DOSSIER DE DEMANDE D'AUTORISATION D'EXPLOITER UNE CARRIERE ET UNE INSTALLATION DE TRAITEMENT ET DE TRANSIT DE MATERIAUX

COMMUNE DE POUZILHAC

NOTE EN REPONSE A L'AVIS DE L'AUTORITE ENVIRONNEMENTALE

**Avis de l'autorité environnementale du 26 septembre 2017
sur le dossier présentant le projet et comprenant l'étude d'impact**

Carte de localisation des piézomètres de contrôle des eaux souterraines
 (carte issue du chapitre 8.2 « Dispositions concernant les eaux souterraines » de l'étude d'impact)

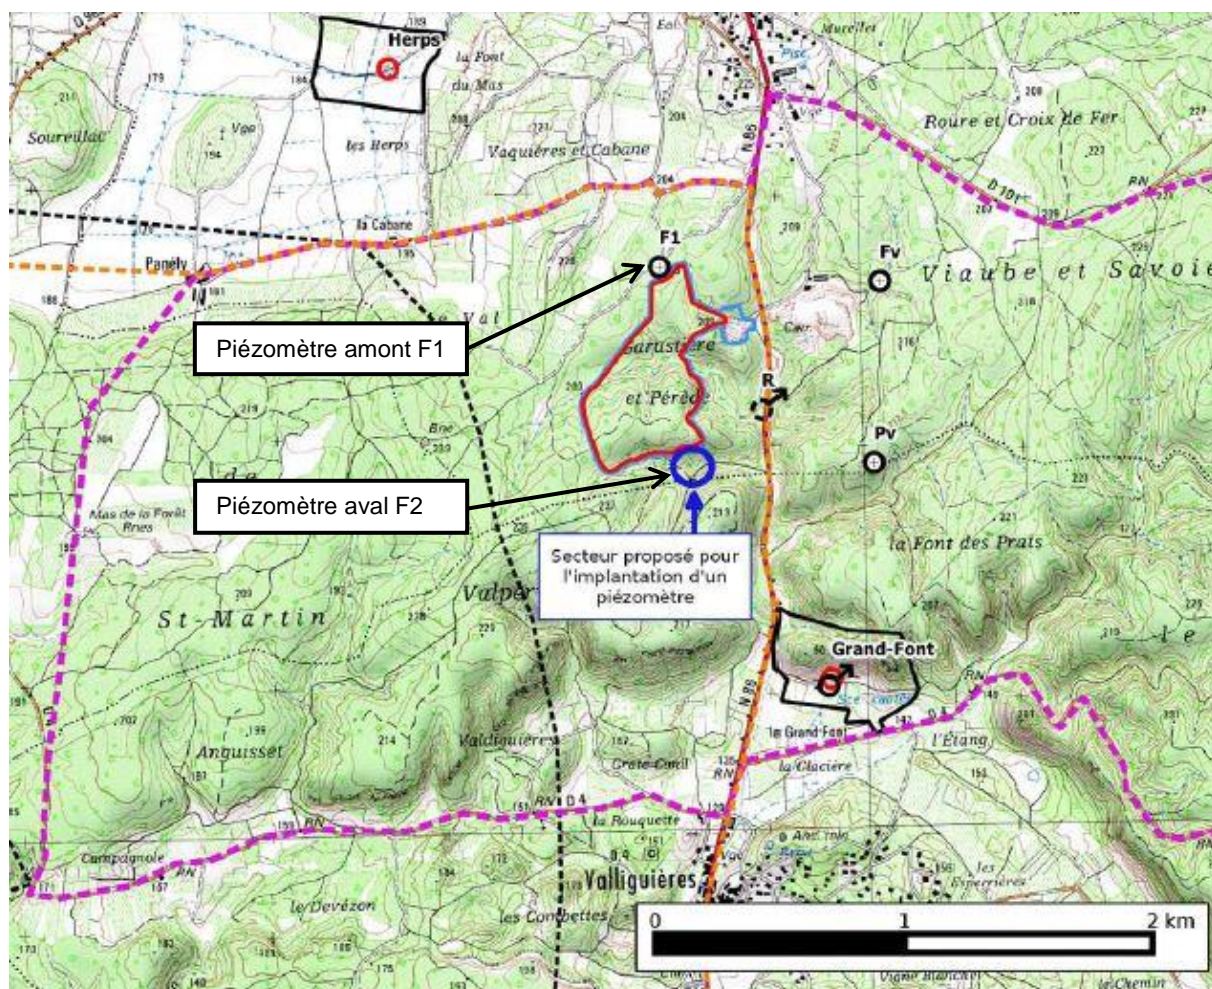
L'autorité environnementale (Ae) écrit dans le 2^{ème} paragraphe sur la thématique « Eaux superficielles et souterraines » : « Dans le secteur d'étude, les écoulements se font du nord-est vers le sud-ouest. Le niveau des plus hautes eaux retenu est 173 m NGF. La cote de fond de fouille a été fixée à 180 m NGF dans le nord de la zone d'extraction, et à 175 m NGF dans la partie sud, où les niveaux observés sont beaucoup plus bas. Ainsi, l'exploitation restera toujours hors d'eau, avec une épaisseur de matériaux non saturés protégeant la nappe supérieure à 2 m conformément aux préconisations du schéma départemental des carrières (sauf en période de très hautes eaux). Il n'y aura pas de modifications des écoulements souterrains. L'étude précise qu'un nouveau piézomètre va être installé au sud du site afin de suivre l'évolution des niveaux et la qualité des eaux. L'Ae souligne l'intérêt de compléter le réseau piézométrique. »

« Il n'y a pas de lien entre la masse d'eau au droit du projet et les captages pour l'alimentation en eau potable (AEP) de Pouzilhac. Aucun captage AEP n'est localisé sur le site du projet, et il n'est concerné par aucun périmètre de protection rapprochée de captage. Le projet est toutefois situé dans le périmètre de protection éloigné du champ captant des Codes et du captage de la Grand Font qui alimente Valliguières et a fait l'objet d'une déclaration d'utilité publique (DUP). Les risques vis-à-vis de la vulnérabilité de cette ressource sont valablement pris en compte dans le dossier, par des moyens de protection adaptés :

- zones d'infiltration des eaux de ruissellement choisies sans fissures ou fractures ; procédure d'intervention en cas de découverte d'éventuelles fissures ou fractures karstiques dans le gisement calcaire,*
- forage d'alimentation en eau du site sécurisé conformément à la réglementation,*
- aire étanche (80 m²) entourée d'un caniveau et reliée à un séparateur à hydrocarbures correctement dimensionné,*
- suivi qualitatif et quantitatif des eaux souterraines et en sortie du système de traitement de l'aire étanche, notamment par l'implantation d'un second piézomètre, situé en aval du site (en plus du piézomètre situé au nord de la carrière).*

L'Ae recommande que ce suivi soit réalisé deux fois par an en périodes de hautes et basses eaux. »

Il est à souligner que la cote de fond de fouille demandée est fixée à 175 m NGF sur l'ensemble du site et non pas comme il est dit ci-dessus, fixée à 180 m NGF dans le nord de la zone d'extraction et à 175 m NGF dans la partie sud. Ceci est justifié par l'argumentaire apporté par le Bureau d'expertise hydrogéologique BERGASUD dans son rapport joint en annexe n°1 de l'étude d'impact. En effet, il est dit dans le chapitre 5 en page 10 de ce rapport (chapitre intitulé « Détermination de la cote de fond ») :

Il est en effet prévu de mettre en place un nouveau piézomètre à l'aval de l'exploitation de carrière (dénommé F2) en plus du piézomètre existant (dénommé F1, il est également utilisé comme forage d'eau). A ce sujet, BERGASUD précise dans le chapitre 5 en page 10 de son rapport joint en annexe n°1 de l'étude d'impact : « La mise en place d'un piézomètre à l'aval de l'exploitation, vers l'angle sud-est (cf. Figure 1) permettra d'affiner la piézométrie dans ce secteur et éventuellement d'affiner le choix de la cote du carreau. Cet ouvrage pourra également servir de qualitomètre dans le cadre du suivi qualitatif des eaux de l'aquifère. »

La société ROBERT TRAVAUX PUBLICS s'est déjà engagée à réaliser le suivi qualitatif et quantitatif des eaux souterraines dans les deux piézomètres F1 et F2 à la fréquence recommandée par l'Ae pour le suivi qualitatif et à une fréquence supérieure à celle recommandée par l'Ae pour le suivi quantitatif. En effet, il est dit dans le chapitre 8.2.2 en page 260 de l'étude d'impact :

Concernant le suivi semestriel de la qualité des eaux souterraines, la société ROBERT TRAVAUX PUBLICS s'engage à le faire en périodes de hautes et basses eaux comme le recommande l'Ae.
